Verk. 808 - 01 Móhella 2, Hafnarfirði
Einlingar 108 - 115

Teikning: Reyndarteikning af brunavörum

Mál: 1:100
Dags: 17. janúar 2017

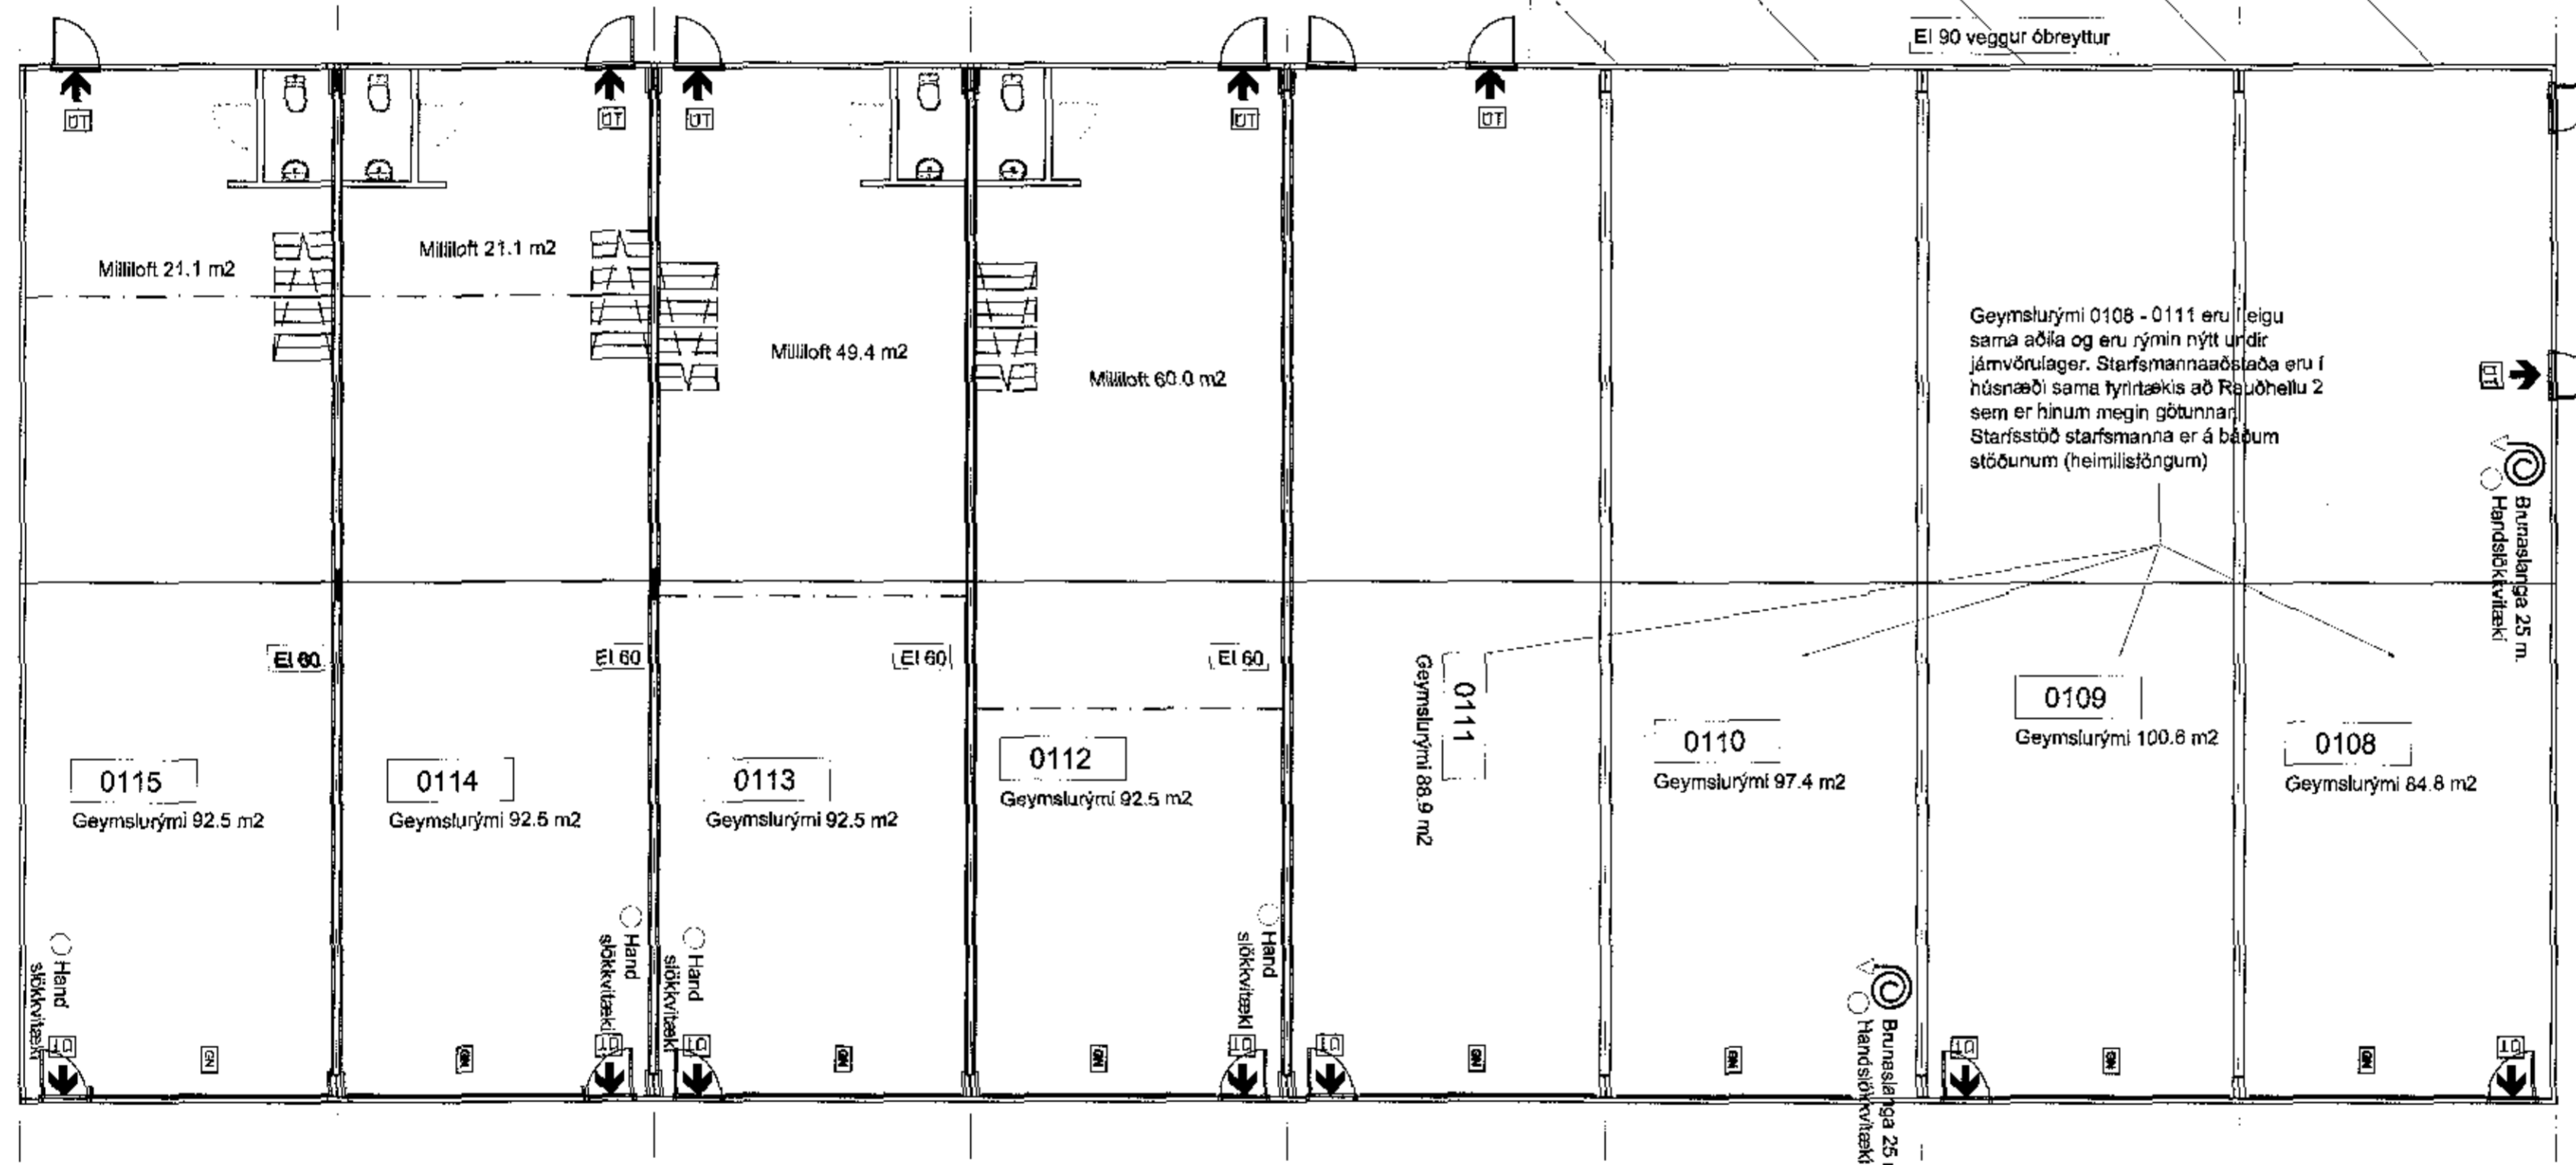
Skýringar:
Teikningin er reyndarteikning af brunavörum hússins. Eina breyting á þeim er að brunahólfun (milliveggir) milli eininga verður skilgreind sem Ei 60 í stað Ei 90 sbr. teikningu eftir Sigurð Þorvarðarson, dags. 22. mars 2013, samþykkt af byggingafulltrúa 26. apríl 2013.
Milliveggirnir eru gerðir úr 100 mm stáklæddum steinullareiningum sem eru festar í gólf og upp undir stálgrind með flásningum. Á stálbitana í þaki við Ei60 veggina eru settar steinullarplötur og blíkflásningar yfir, sjá sérteikningu.
Útlit, innréttingar og allt annað í húsinu er óbreytt
